UNIVERSIDAD DISTRITAL FRANCISCO JOSE DE CALDAS

CONSOLIDADO DE RESPUESTAS EXTEMPÓRANEAS A OBSERVACIONES AL PLIEGO DE CONDICIONES

OBJETO: CONTRATAR LA ADQUISICIÓN, INSTALACION Y CONFIGURACION DE EQUIPOS DE LABORATORIO DEL GRUPO DE ROBUSTOS CON DESTINO A LOS LABORATORIOS DE LAS FACULTADES DE INGENIERÍA, TECNOLÓGICA, CIENCIAS Y EDUCACIÓN, MEDIO AMBIENTE Y RECURSOS NATURALES Y ARTES-ASAB DE LA UNIVERSIDAD DISTRITAL FRANCISCO JOSÉ DE CALDAS, DE ACUERDO CON LAS CONDICIONES Y ESPECIFICACIONES PREVISTAS

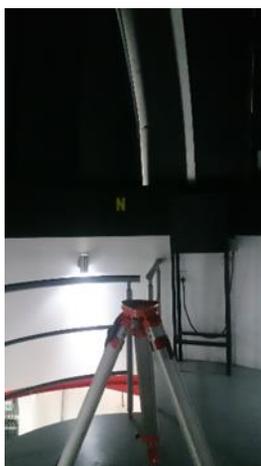
Por medio del presente solicito amablemente me pueda dar mayor información del equipo Kit robotización y control remoto para Cúpula del Observatorio Astronómico que hace parte del ítem 172 publicado en el pliego de condiciones para este año. Agradezco su amble colaboración comentándome.

Lugar donde está el observatorio. Diámetro y sus características, material y peso. Si hay alguna foto o imagen de su vista externa e interna sería de gran ayuda para ofertar el equipo.

RESPUESTA DE LA UNIVERSIDAD: El ítem 172 corresponde a una solución integral, dentro de la cual figura el kit de robotización de la cúpula del observatorio astronómico; al respecto se indica a continuación los aspectos requeridos:

1. Lugar Observatorio: Universidad Distrital Francisco José de Caldas, Sede Aduanilla de Paiba, Calle 13 N° 31-35.
2. Diámetro y sus características: La cúpula del observatorio tiene diámetro de 4 metros (aprox), base en muro recubierto, pañete, estuco y pintura, estructura y cubierta metálica, peso 1 tonelada (aprox).
3. Foto externa:
